Fachgespräch zu den Planungen im Bereich West

der Ost-West-Achse
am 28.11.2023 mit der BV 3

Bereich West

Haltestelle Bahnstraße

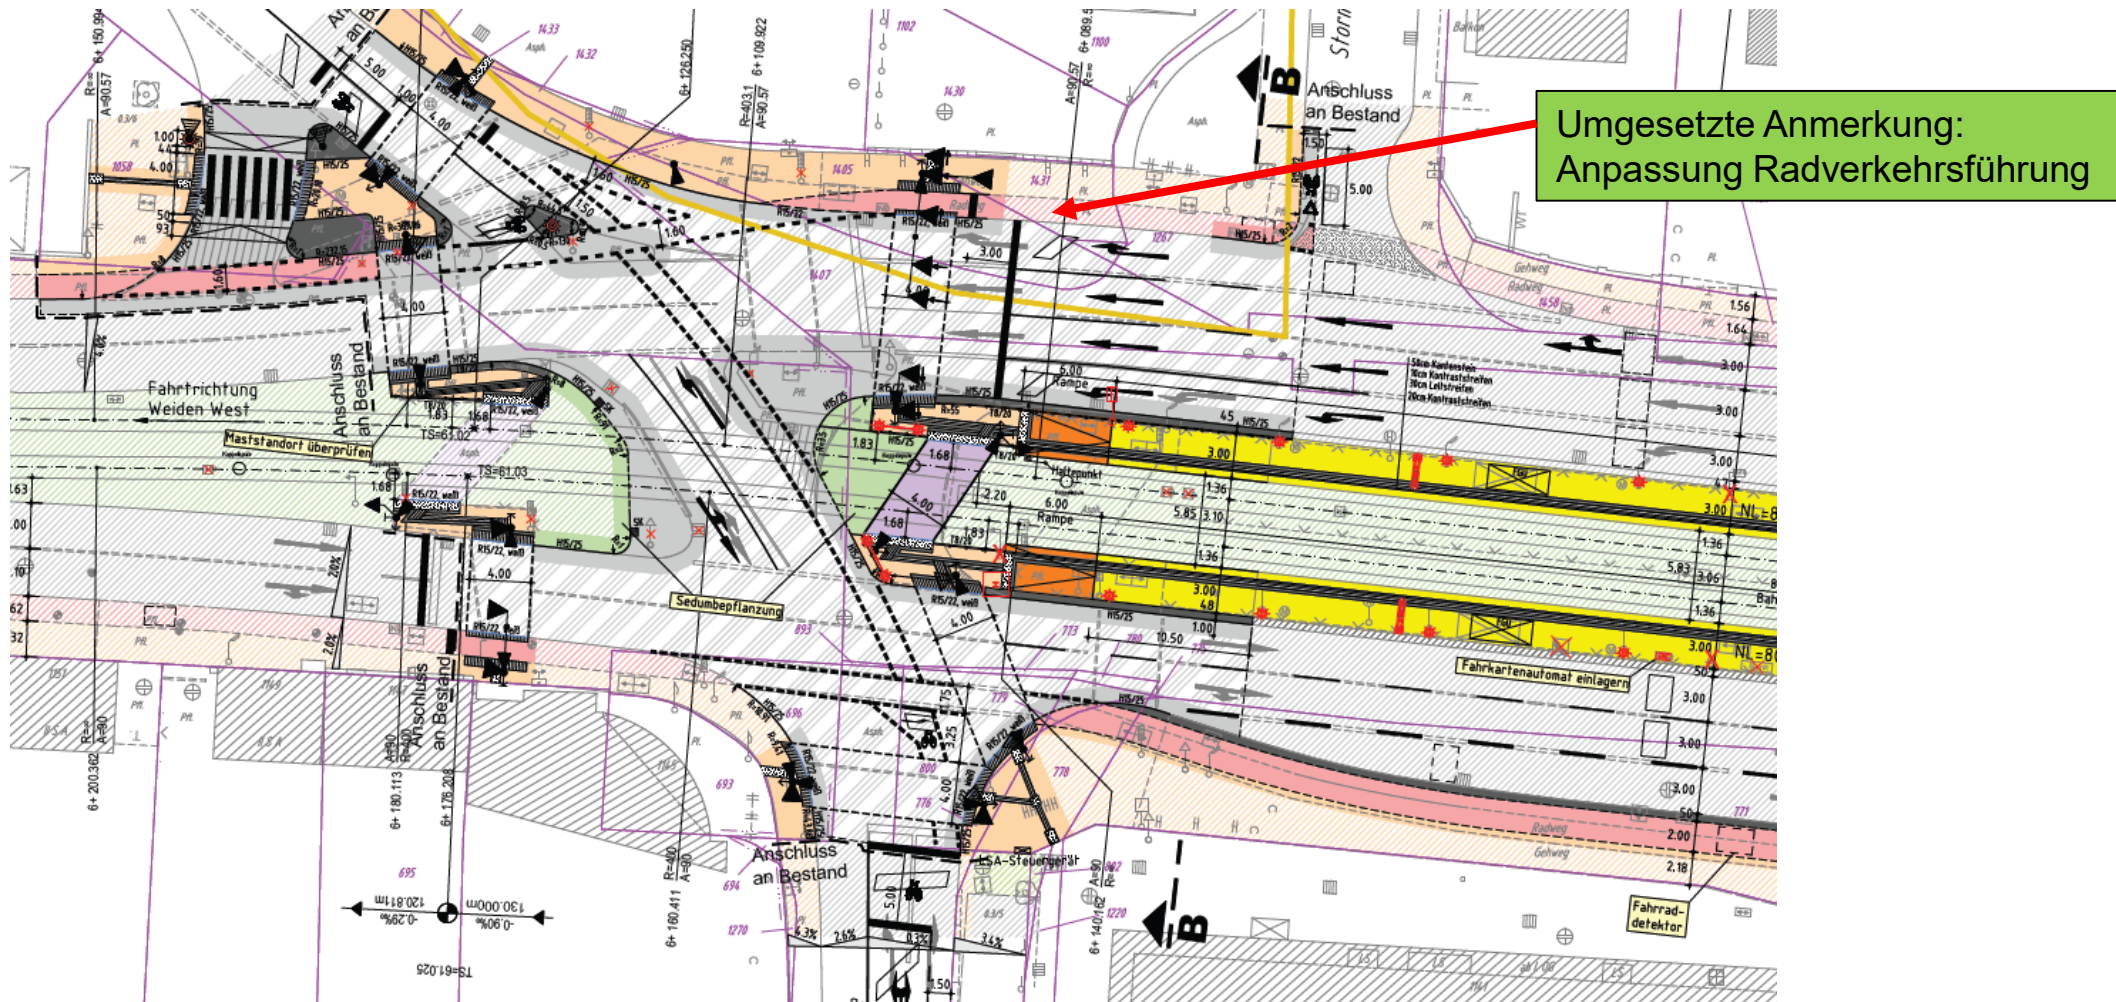
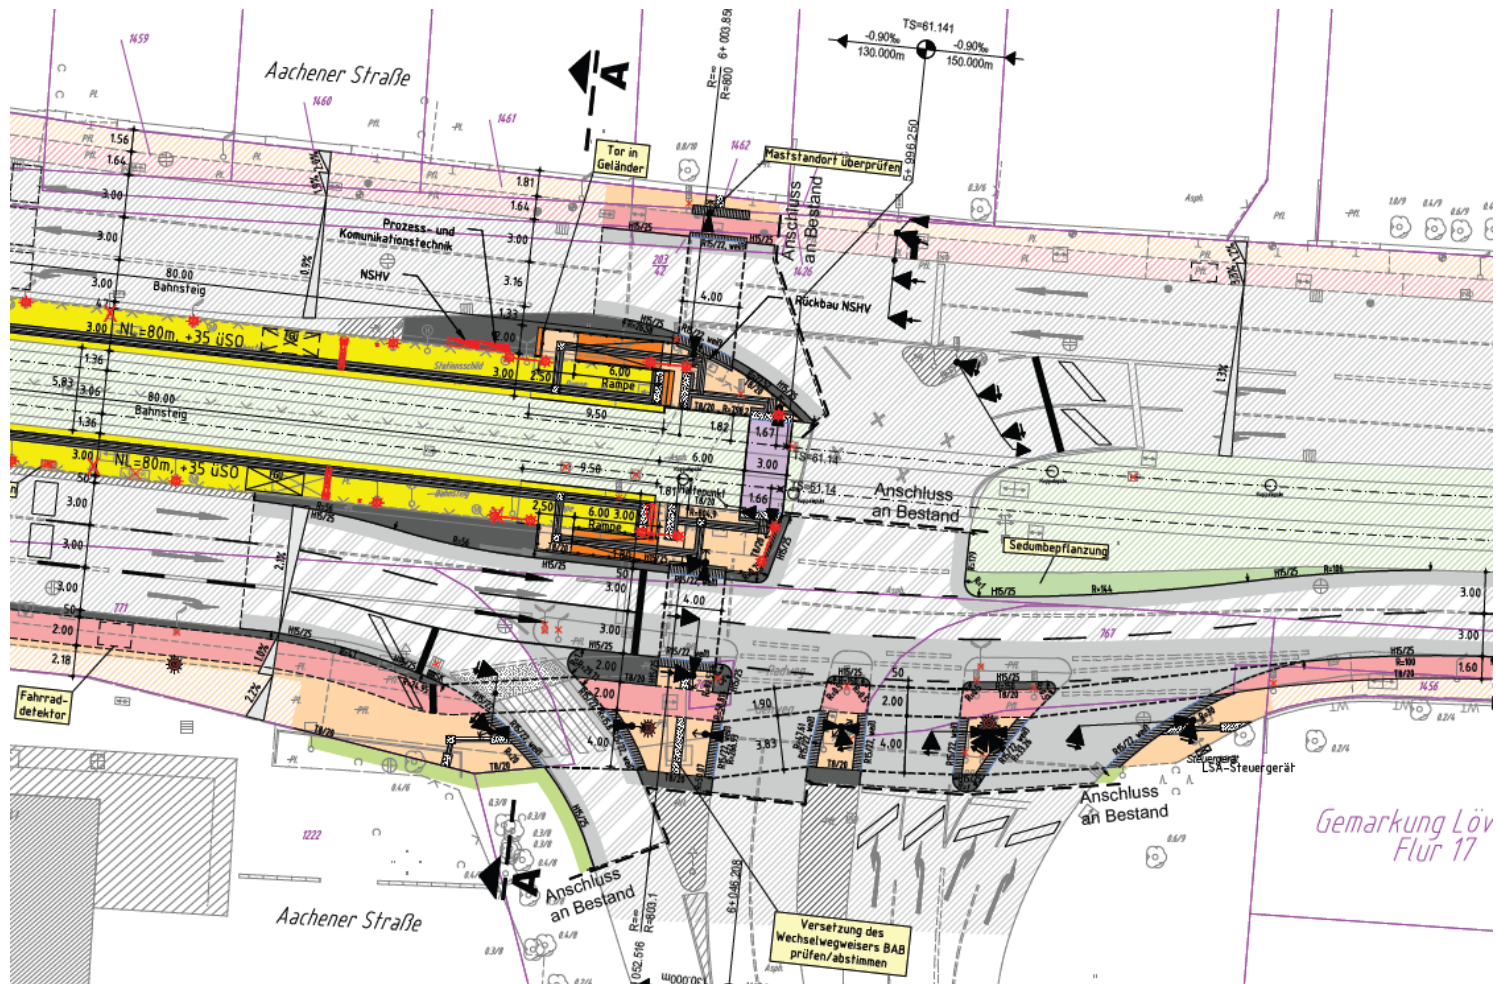
<i>Umgesetzt</i>	
Signalisierung bzw. geschwindigkeitsreduzierende Maßnahmen an freilaufenden Rechtsabbiegern	Eine vollständige bauliche Beseitigung ist aufgrund der Knotenpunktgeometrie nicht möglich.

<i>Nicht umgesetzt</i>	
Verbreiterung der Fußgängerquerungen	Aus Platzgründen nicht möglich.
Weg- bzw. Hinzunahme von Abbiegebeziehungen für den MIV	Das Verkehrsgutachten hat ergeben, dass mit der heutigen Verkehrsführung die Verkehrsmengen am besten abgewickelt werden können.
Anpassung der Autobahnabfahrt	Der Verkehr von der A1 in Richtung Stadt muss stetig gut abfließen können. So werden Rückstaus vermieden, die bis auf die Autobahn reichen und damit eine Gefahr darstellen würden.

Haltestelle Weiden Zentrum

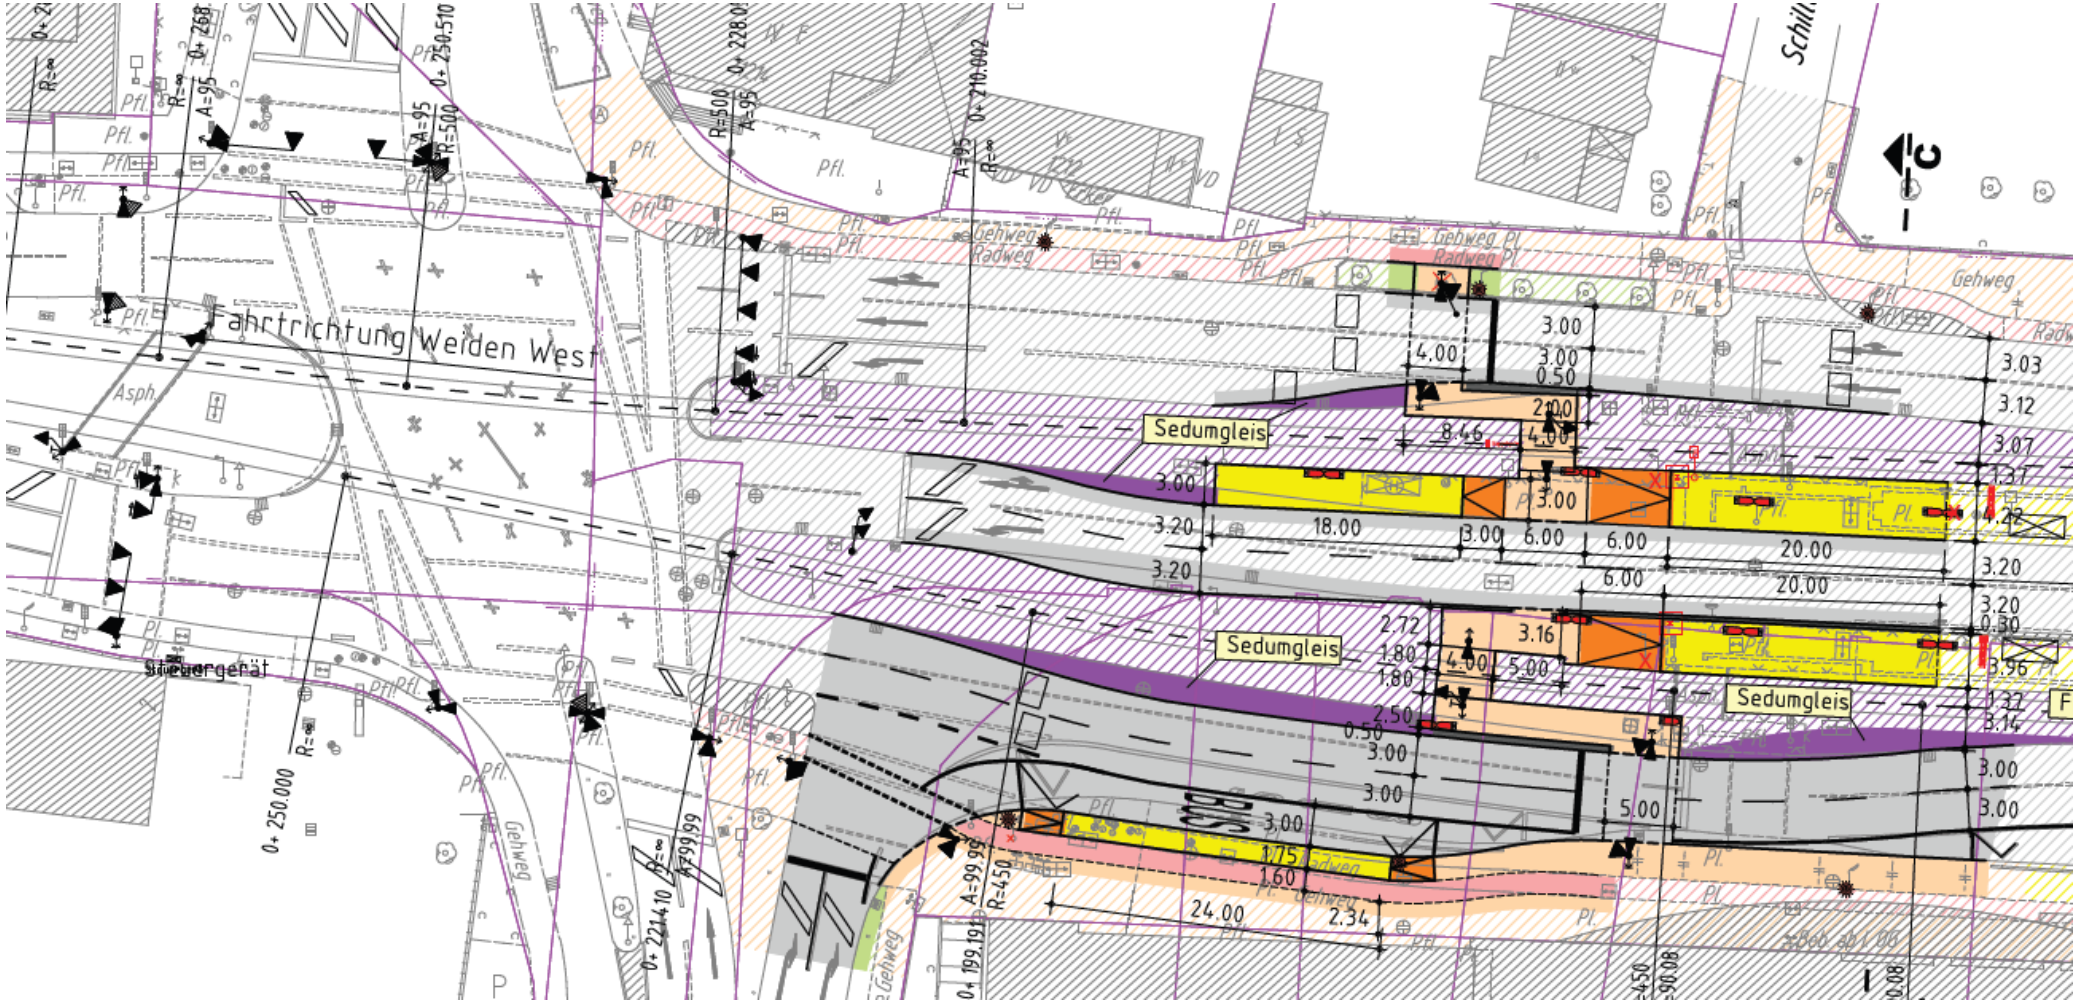
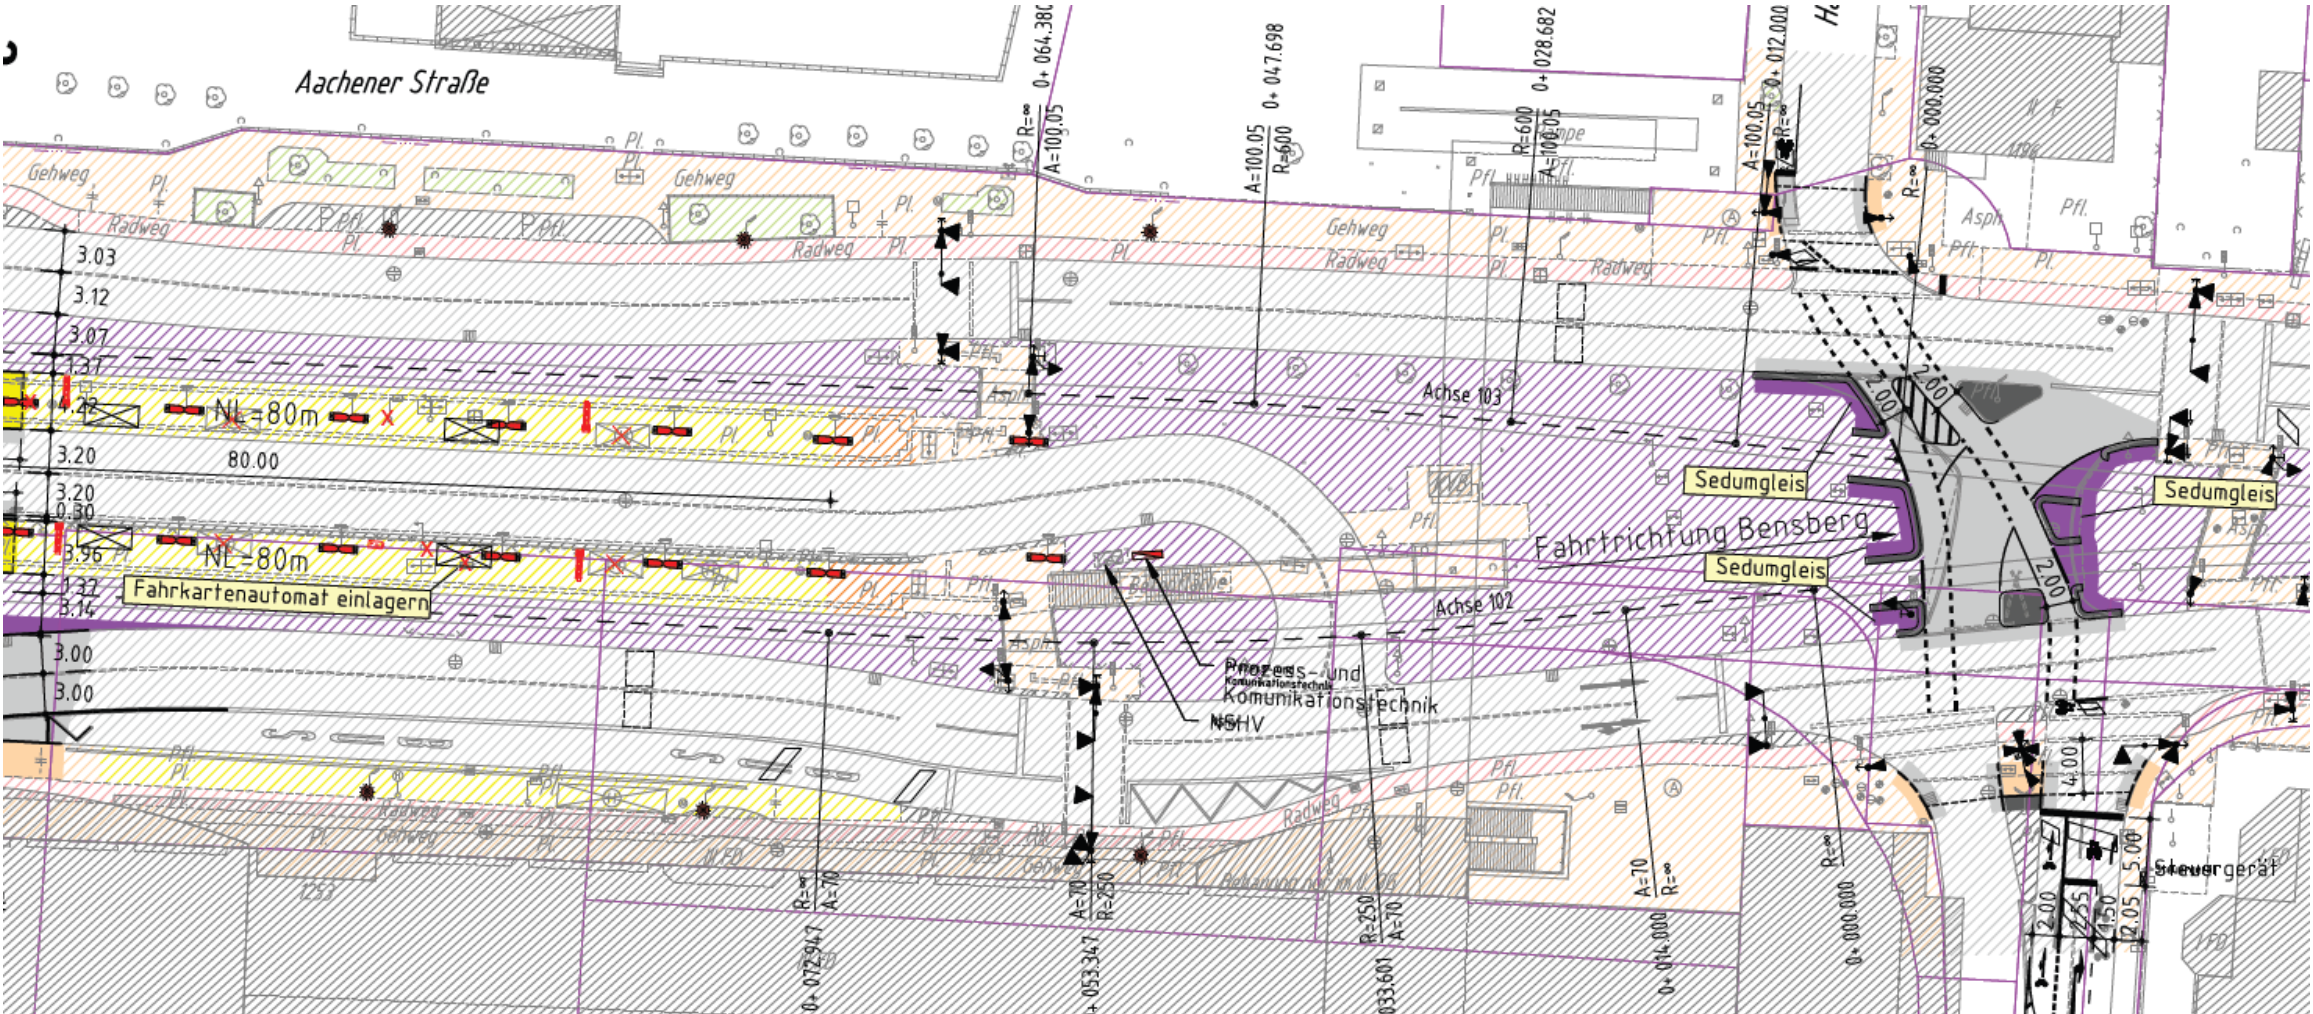
Verbreiterung der Fußgängerquerungen zu Bahnsteigen

Mehr Grünflächen und Pflanzung von Bäumen

Umwandlung von Parkplätzen in Radabstellanlagen

Vorzeitige Umsetzung der Radquerung an der Bunzlauer Straße

<i>Nicht umgesetzt</i>	
Untersuchung von mehr als einer Variante	Die Bahnsteige können nur nach Westen verlängert werden, da im Osten eine Fußgängerbrücke über die Aachener Straße führt.
Verbreiterung der Bahnsteige und Aufstellflächen	Aus Platzgründen nicht möglich.
Verschiebung der westlichen Fußgängerquerung an die Kreuzung Goethestr./An der Alten Post	Weiter westlich ist nicht genug Platz vorhanden.
Reduzierung der Fahrstreifen	Verkehrsuntersuchung zeigt, dass für eine ausreichende Verkehrsqualität 2 Fahrstreifen pro Richtung erforderlich sind
Öffentliche Toilette im Haltestellenbereich	Aus Platzgründen nicht möglich.
Verbreiterung der Geh- und Radwege	Aus Platzgründen nicht möglich.

Die Zugänge zu den Bahnsteigen werden zum Teil verbreitert. Alle Querungen haben eine Mindestbreite von vier Metern.

Ob und an welchen Haltestellen Bäume integriert werden können, wird derzeit geprüft.

Hier kommen nur die Stellplätze nördlich der Haltestelle in Frage.

Keine vorzeitige Umsetzung im Zuge des Projektes Kapazitätserweiterung der Ost-West-Achse. Vorzeitige Umsetzung des Beschlusses durch die Verwaltung in Prüfung.

Haltestelle Weiden Römergrab westlicher Bereich

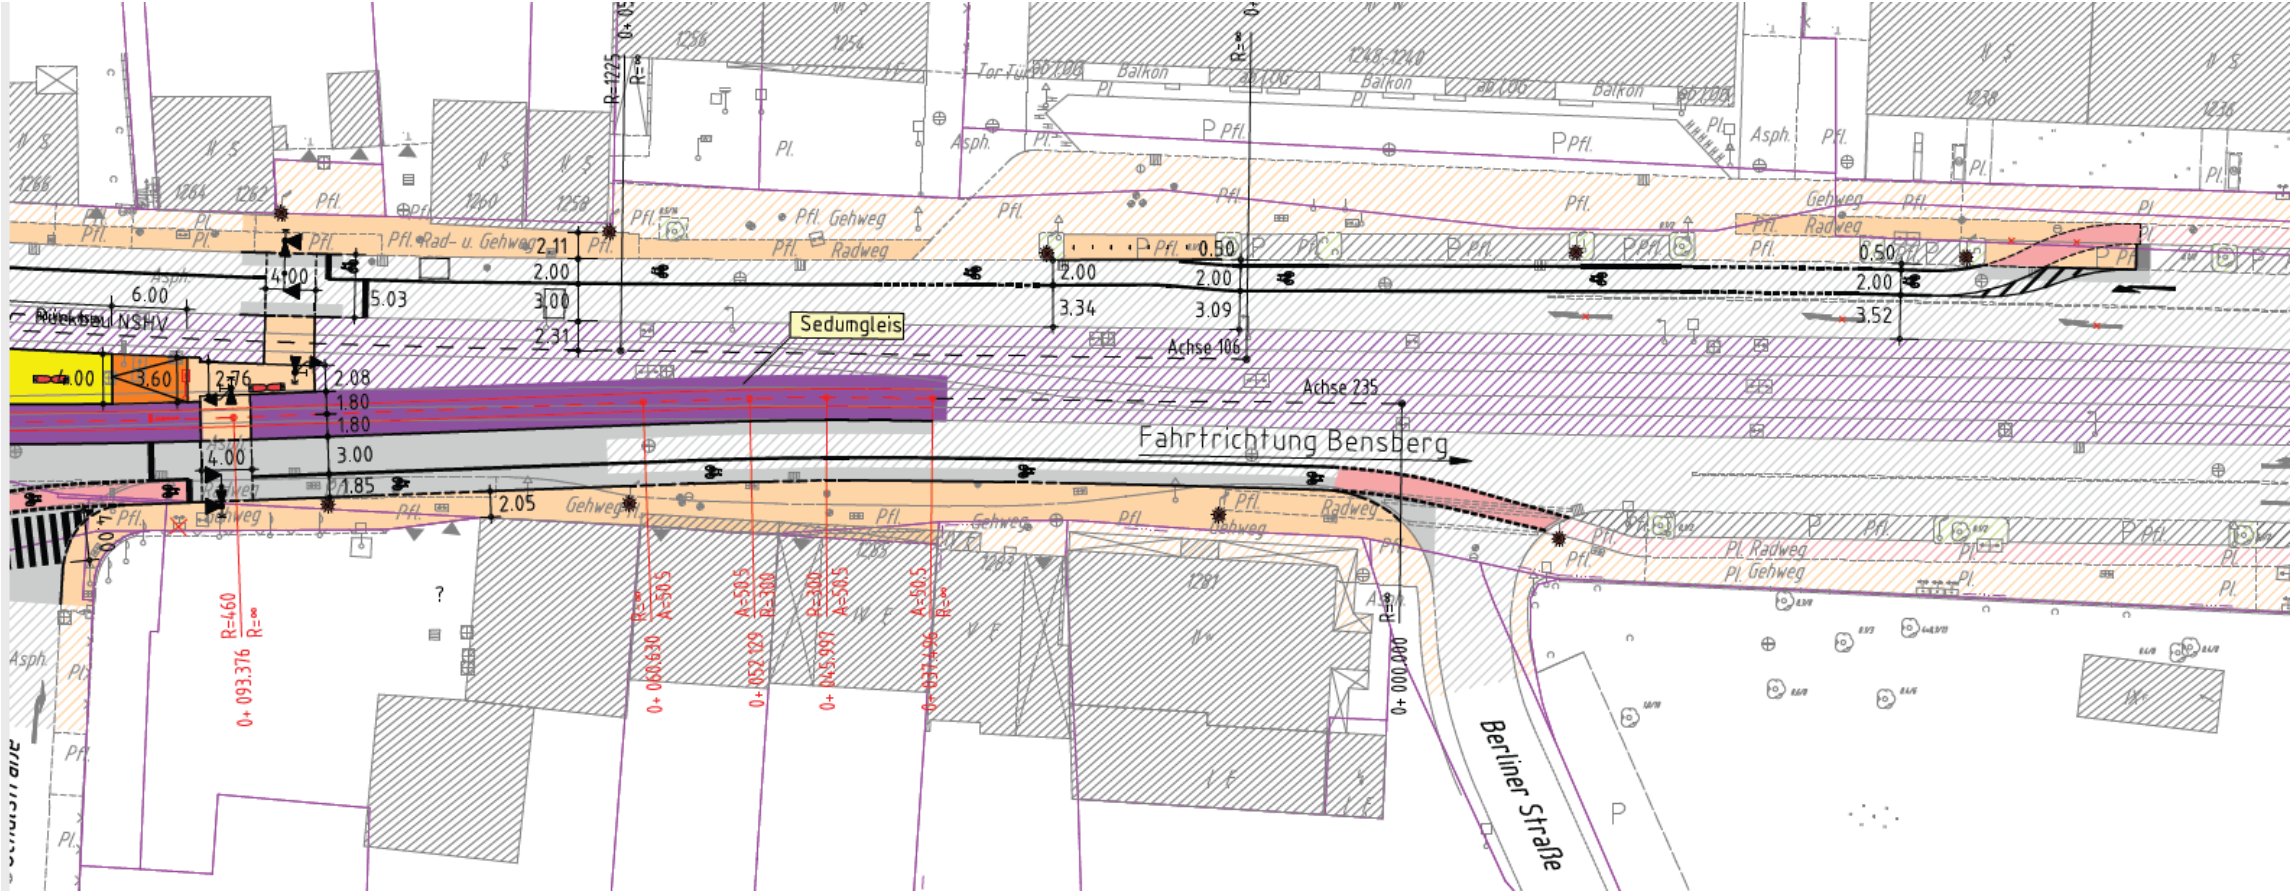
Achtung: Hüllkurve am Bahnsteig wurde noch nicht überprüft!
 Vollständige Bahnsteiganpassung an Hüllkurve erfolgt in Lph 5.
